改善箇所説明図

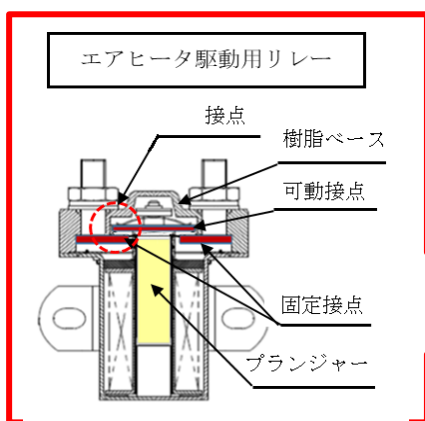
エアヒータON/OFF
手動スイッチ追加

基準不適合発生箇所

大型路線バスのエンジンインテークエアヒータリレーにおいて、リレー内部電気接点の耐久性が不足しているため、アイドリングストップ機能や、停留所等でのエンジン停止始動を頻繁に繰り返すと、接点部がアーク放電により溶損することがある。そのため、そのままの状態で使用を続けると、接点が溶着状態となり発熱して炭化・発煙し、最悪の場合、リレー及び配線の一部が焼損に至るおそれがある。

全車両、インテークエアヒータリレーを新品に交換する。また、エアヒータ機能を解除する手動ON/OFFスイッチを追加し適切な使用を励行するステッカーを貼付し、エアヒータの作動条件等を明記したリーフレットを配布する。

なお、追加部品の供給に時間を要することから、当該リレーを先行して交換し、追加部品は供給の準備でき次第、改めて取付けする。

識別： エアヒータリレーのブラケット中央（上面）に白色または黄色のペイントを塗布する。
